PROJEKT BUDOWLANY REMONTU FRAGMENTU MURU OPOROWEGO KOŚCIOŁA FILIALNEGO W WAWRZYSZOWIE

Załącznik nr 111 do decyzji
o udzielenie pozwolenia
na budowę nr 155/2024
z dnia 05.06.2024 r.

Dotyczy: zaopiniowania robót budowlanych polegających na remoncie północnego fragmentu muru cmentarnego, otaczającego teren cmentarza wokół kościoła filialnego pw. Matki Boskiej Loretanńskiej w **Wawrzyszowie, działka nr 126, gmina Wiązów**.

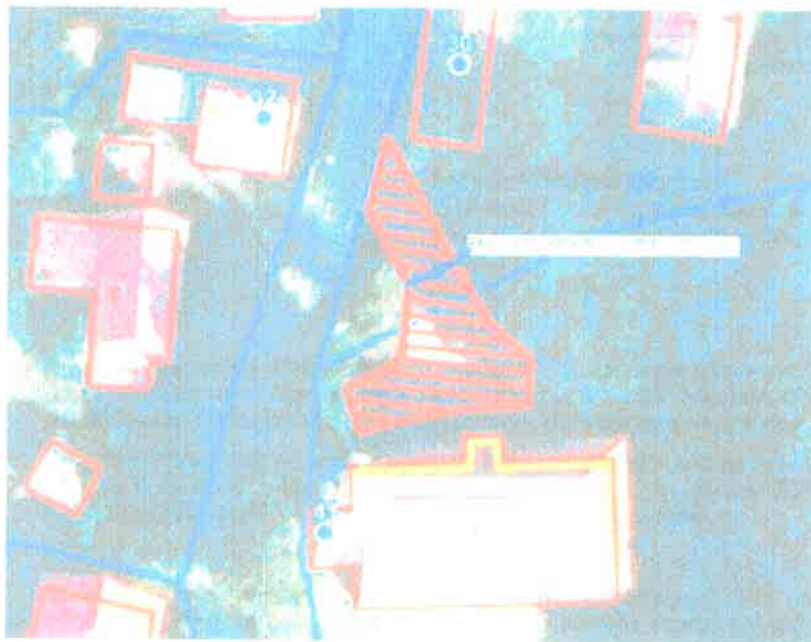
Zgodnie z § 12 ust. 2 w/w rozporządzenia droga pożarowa powinna przebiegać wzdłuż dłuższego boku budynku, na całej jego długości, przy czym bliższa jej krawędź powinna być oddalona od ściany budynku o 5-15 m. Pomiedzy drogą i ścianą budynku nie mogą występować stałe elementy zagospodarowania terenu lub drzewa i krzewy o wysokości przekraczającej 3 m, uniemożliwiające dostęp do elewacji budynku za pomocą podnośników i drabin mechanicznych.

Zgodnie z § 12 ust. 3 w/w rozporządzenia w przypadkach uzasadnionych warunkami lokalnymi, w szczególności architektonicznymi, droga pożarowa może być doprowadzona do budynku w taki sposób, aby był zapewniony dostęp do 30% obwodu zewnętrznego budynku, przy jego rozpiętości (największej szerokości) do 60 m.

W myśl § 13 w/w rozporządzenia droga pożarowa powinna mieć szerokość minimalną 4 m, a jej nachylenie podłużne nie może przekraczać 5% w miejscu wyznaczonym wzdłuż kościoła oraz w odległości do 10 m od tego miejsca. Dodatkowo droga pożarowa powinna umożliwiać przejazd pojazdów o nacisku osi na nawierzchnię co najmniej 50kN.

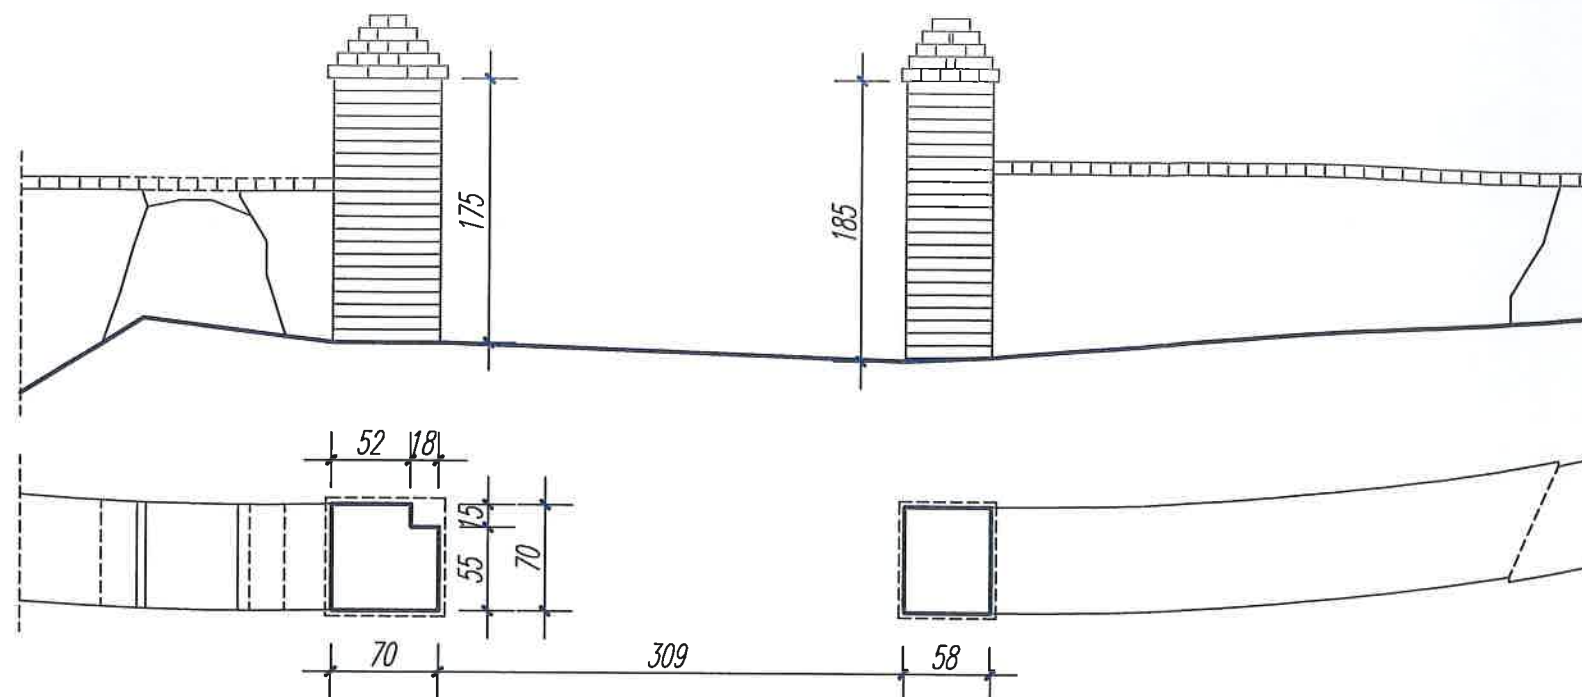
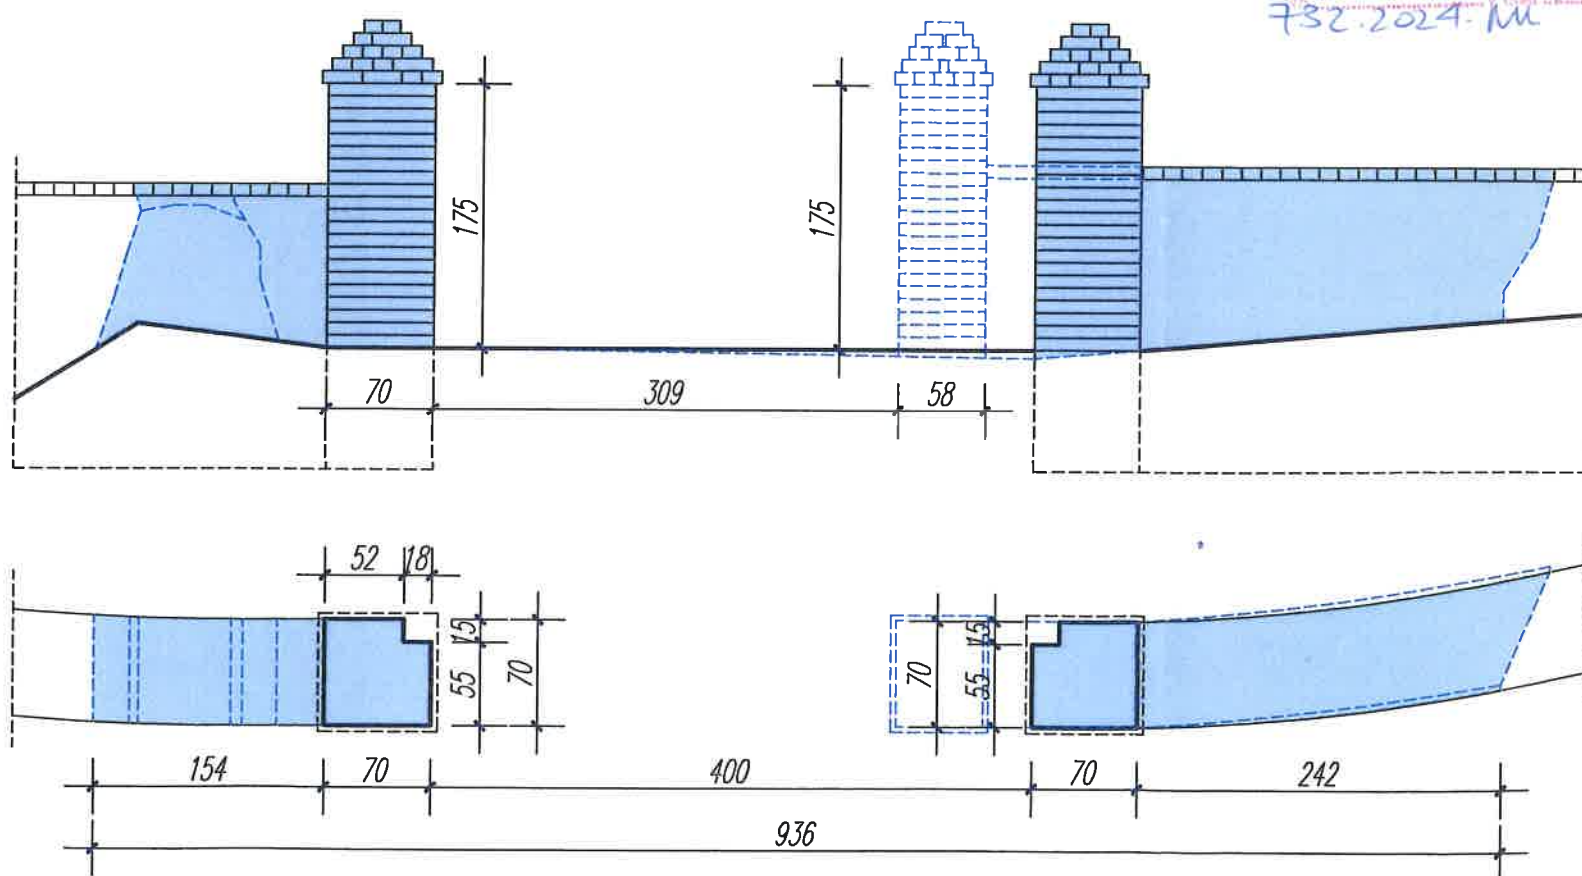
W odpowiedzi na wniosek z dnia 11.02.2024 r., który wpłynął dnia 13.02.2024 r. uprzejmie informuję, że planowany remont wskazanego odcinka muru, polegający na jego rozbiorze z usunięciem fragmentów płyt i krzyży nagrobnych (utworzenie lapidarium) oraz odbudowie z jednoczesnym poszerzeniem otworu bramnego (przepisy ppoż.) w sposób wskazany w opracowaniu autorstwa mgr inż. arch. Macieja Śliwowskiego ze stycznia 2024 r., stanowiącym załącznik do niniejszej opinii - **opiniuje pozytywnie**.

Wskazane jest opracowanie i zaopiniowanie projektu nowej bramy, której skrzydła należy osadzić w istniejących węgarkach. Brama powinna być metalowa, ażurowa, o formie nawiązującej do zachowanych fragmentów historycznego ogrodzenia (fotografie w karcie cmentarza).
